ID: **10941**. Procedura di VIA PNIEC-PNRR ai sensi dell'articolo 23 del D.lgs. 152/2006, relativa al progetto di un impianto eolico costituito da n. 11 (undici) aerogeneratori aventi potenza complessiva pari a 79,2 MW da realizzarsi nei comuni di Mesagne, Brindisi e Cellino San Marco (BR), in località "Lo Specchione", con opere di connessione alla RTN ricadenti nei medesimi comuni.

Oggetto: OSSERVAZIONI [ID_10941]. Procedura di VIA PNIEC-PNRR ai sensi dell'articolo 23 del D.lgs. 152/2006, relativa al progetto di un impianto eolico costituito da n. 11 (undici) aerogeneratori aventi potenza complessiva pari a 79,2 MW da realizzarsi nei comuni di Mesagne, Brindisi e Cellino San Marco (BR), in località "Lo Specchione", con opere di connessione alla RTN ricadenti nei medesimi comuni. Proponente: Santa Chiara Energia S.r.l.

ALLEGATO A - Interferenza del Progetto Specchione con l'area del PE Tuturano già autorizzato

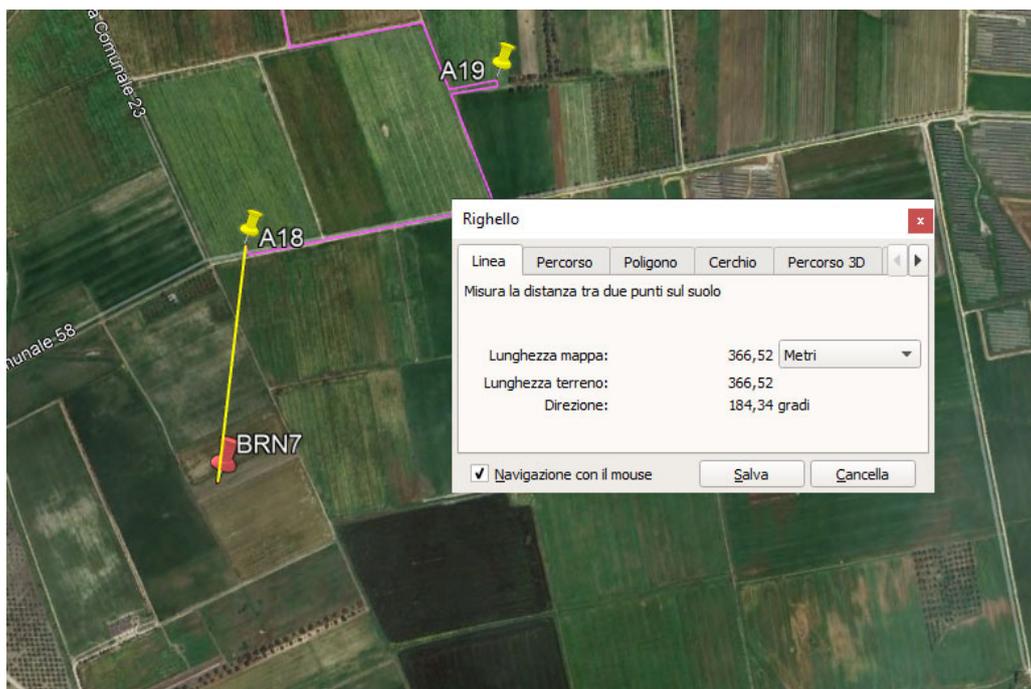
- la posizione e la prossimità dell'aerogeneratore BRN7 del Progetto Specchione, in progetto, rispetto all'aerogeneratore A18 del PE Tuturano, autorizzato, come visibile nella tavola in Allegato A, è pari a 366 m, inferiore alla distanza minima tra aerogeneratori di 5-7 diametri nella direzione del vento prevalente e 3-5 diametri nella direzione perpendicolare alla direzione del vento prevalente, così come indicato nel DM 10.09.2010 - Linee guida per l'autorizzazione degli impianti alimentati da fonti rinnovabili;

- l'impatto del Progetto Specchione è tale da interferire con la normale produttività ed il sicuro esercizio del PE Tuturano, pregiudicandone la futura redditività a causa del c.d. "effetto scia" che si innescherebbe qualora venisse dato seguito all'autorizzazione del Progetto Specchione. Infatti, ciò comporterebbe un **significativo impatto negativo sotto il profilo energetico, costruttivo e di sicurezza del parco eolico e, infine, economico, per la riduzione della vita utile delle macchine.**
